廃炉発官 30 第 213 号
平成 30 年 10 月 26 日

福島第一原子力発電所 特定原子力施設に係る実施計画 変更認可申請書の
一部補正について

- 「福島第一原子力発電所 特定原子力施設に係る実施計画」
仮設保管設備の廃止及び平成32年度までの放射性固体廃棄物等の想定保管量と保管容量の反映に関する変更について、記載の適正化を行う。

図2. 1. 1-2-2 瓦礫類の線量区分毎の想定保管量と保管容量の比較

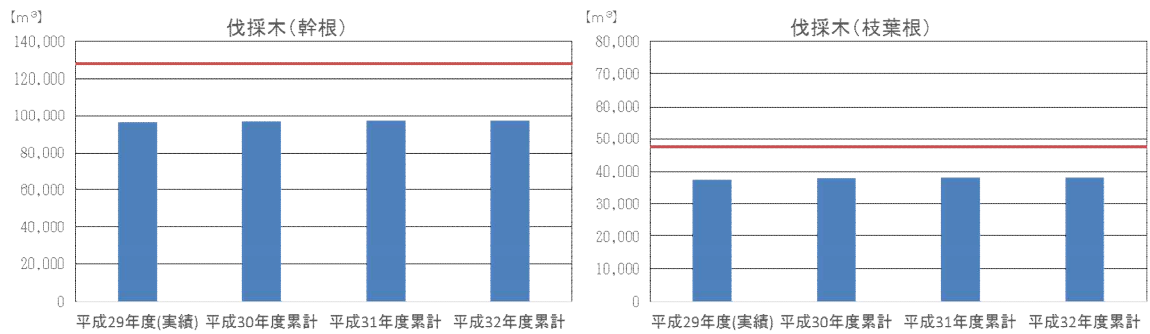
- ・瓦礫類の線量区分毎の想定保管量と保管容量に関する記載の適正化
- ・放射性固体廃棄物の想定保管量と保管容量に関する記載の適正化
